## **Réponses suite à la 11<sup>ème</sup> demande de précisions et demande de documents**

**« Conception, réalisation et exploitation  
d'un centre de tri des collectes sélectives et de tri-méthanisation  
des ordures ménagères à Romainville »**

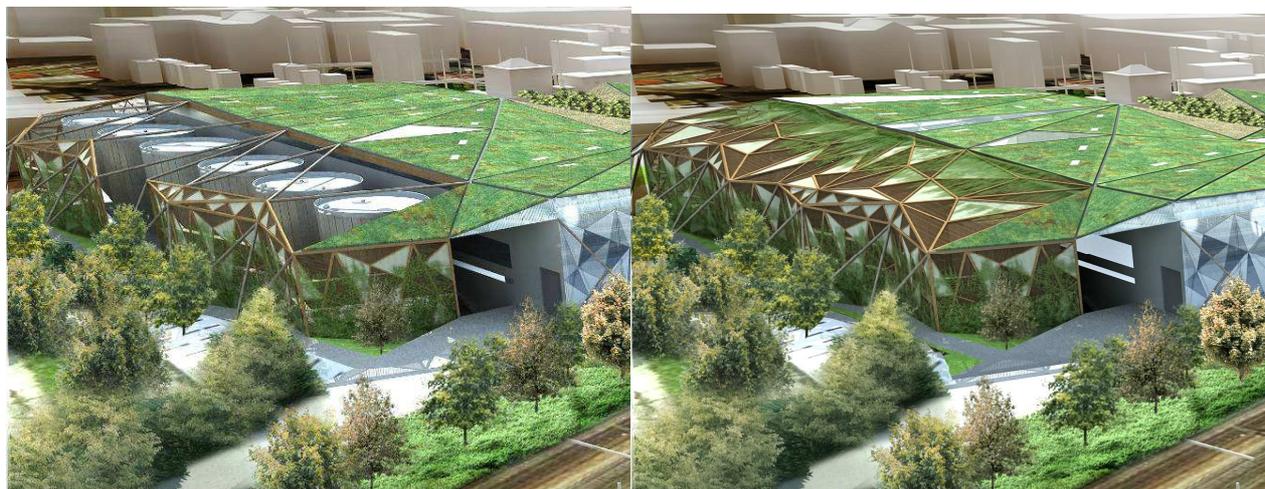
**Question :** Pouvez-vous conformément au CCTP apporter un complément à votre projet en couvrant le dessus des digesteurs par une prolongation de la toiture végétalisée ou par tout autre moyen

Nous pouvons en effet réaliser la couverture des digesteurs. Le dispositif retenu doit ne pas entraver le besoin de ventilation naturelle de ces équipements.

Nous proposons le prolongement de la toiture mixte par un dispositif d'aération type persiennes (préférentiellement en bois) qui pourra s'harmoniser avec la structure verticale déjà mise en place autour des digesteurs.

Les structures en bois reprennent le découpage en triangle des autres façades, ces triangles seront composés de deux types d'éléments, claustras bois et éléments de toile tendue.

Vous trouverez ci-dessous illustrée l'évolution que nous avons apportée au projet.

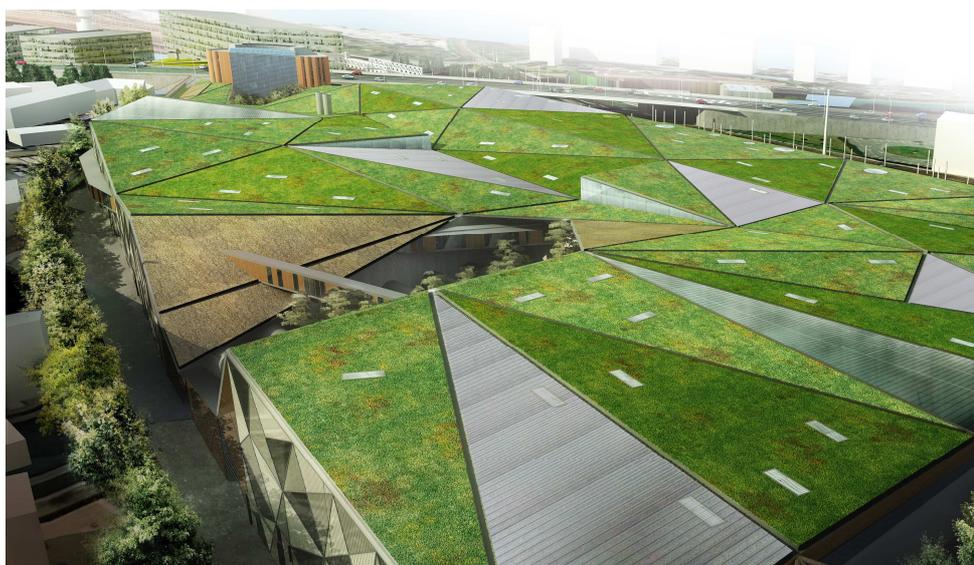
**Question :** *A contrario est-il envisageable de réduire légèrement la surface de la toiture végétalisée permettant ainsi de dégager des échancrures plus grandes afin de minimiser l'aspect massif et continu de la toiture végétalisée*

Il est tout à fait possible de couvrir certaines portions de toiture de manière plus conventionnelle (bacs acier simplement, polycarbonate partiellement, etc.) afin de « fragmenter » l'uniformité perçue de la toiture entièrement végétalisée.

Le parti retenu de découpage important de la toiture (leur assurant des pentes suffisantes) permettrait le cas échéant d'aller jusqu'à créer une mosaïque de texture... Aussi, nous avons déjà introduit une « dose » de chaume pour proposer une diversification du type de végétalisation de toiture, cherchant ainsi à rompre l'uniformité que vous évoquez.

Cependant, il faut noter que le découpage assez dense en « triangle » entre lesquels les lignes de rives canalisent l'eau donnera déjà à lire une grille de « traits » métallique plus visible qu'il n'y paraît. De plus les inclinaisons variées des triangles contigus donneront lieu à un jeu de couleurs plus ou moins sombres (lumière différente) rompant ainsi la continuité de cette toiture.
